DODATEK Č. 2 KE SMLouvĚ O DíLO

ŠJ Žižkova – rekonstrukce ŠJ

Změnový list č. 2

Číslo změny závazku ze smlouvy: Změnový list č. 2_ŠJ Žižkova

2.1. Změna osvětlení denním světlem m.č. 1.21 - část A

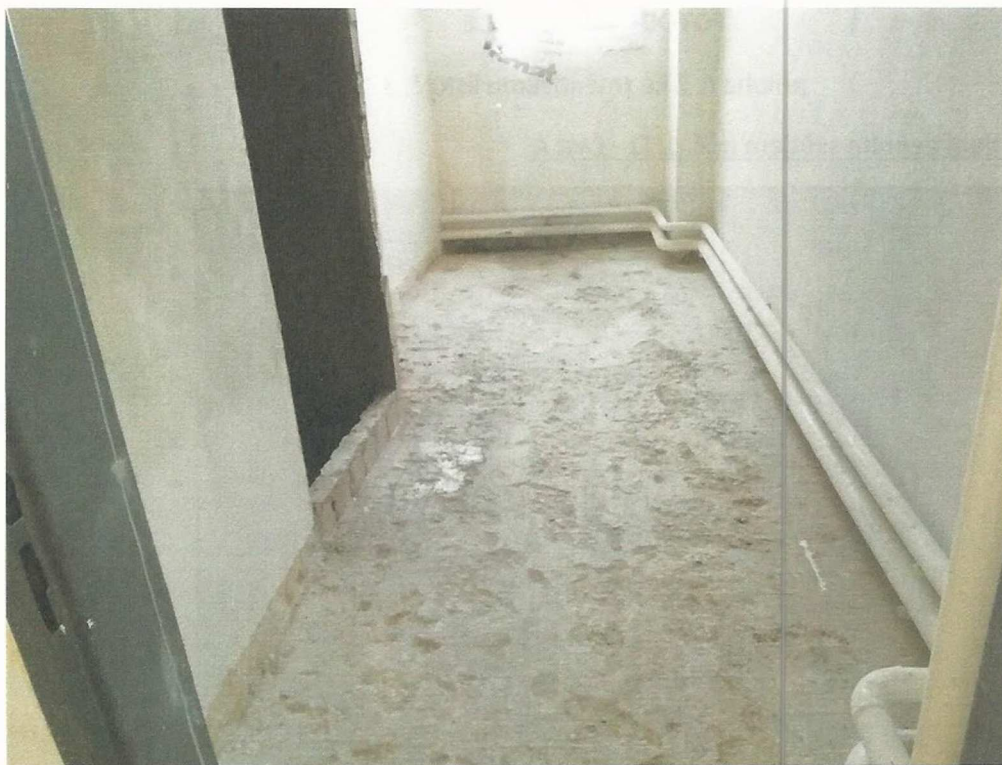
Změna byla vyvolána kolizí projektové dokumentace. Při vyzdívání příček bylo zjištěno, že sklobetonová okna (luxfery) jsou v kolizi se zamýšlenou trasou rozvodů vzduchotechniky.

Z důvodu popsaných v bodě 2.1.a bylo dohodnuto, že původně zamýšlené sklobetonové okna nebudou realizována, otvor bude zazděn a zatažen štukovou omítkou. Osvětlení m.č. 1.21 denním světlem bude realizováno montáží plastového, fixního okna ve stávajícím zdivu. Položkové řešení je obsaženo v rozpočtu pod označením *MNP 2 ŠJ Žižkova č. 2.1. Konstrukce sklobetonové a VCP 2 - Architektonicko stavební řešení č. 2.1. Změna osvětlení denním světlem m.č. 1.21 - část A.*

2.9. Dodatečná dodávka vybavení posuvných dveří

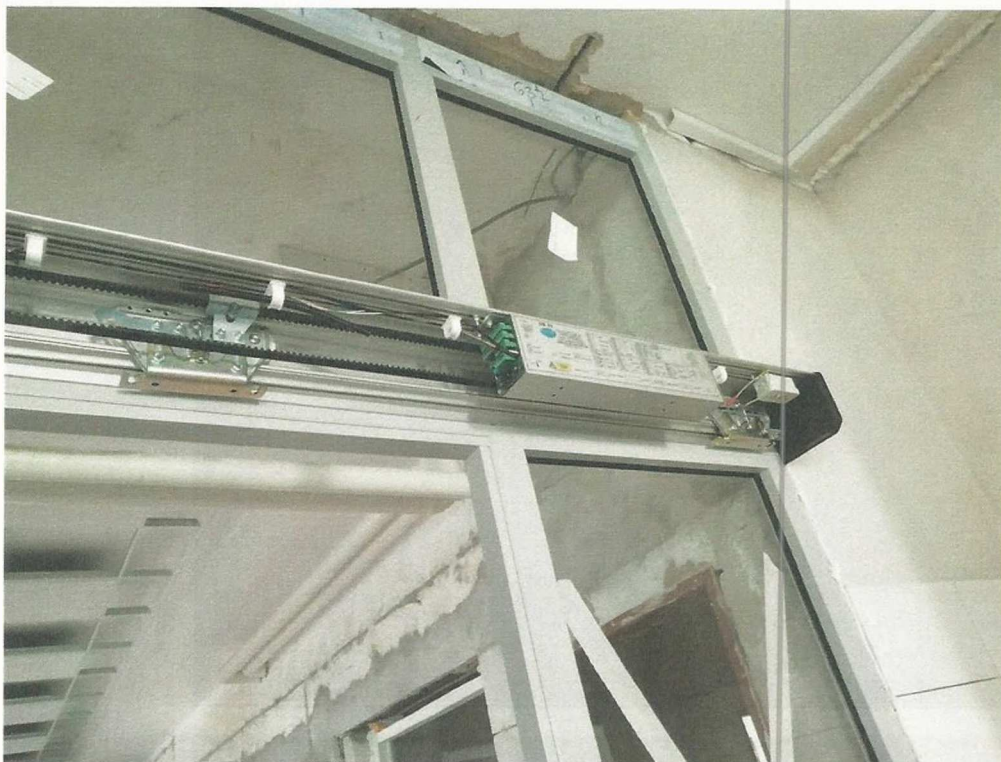
Zástupcem objednatele – provozovatelem, byl vznesen požadavek na možnost obslužnosti automatických posuvných dveří do jídelen ze strany chodby pro snadnější provoz úklidu, přístupu a kontroly. Běžně se klíčový prvek osazuje z vnitřní strany u pohonu a montáž z přední strany je nadstandard. Položkové řešení je obsaženo v rozpočtu pod označením *VCP 2 – Architektonicko stavební řešení č. 2.9 Dodatečná dodávka vybavení posuvných dveří – část A*
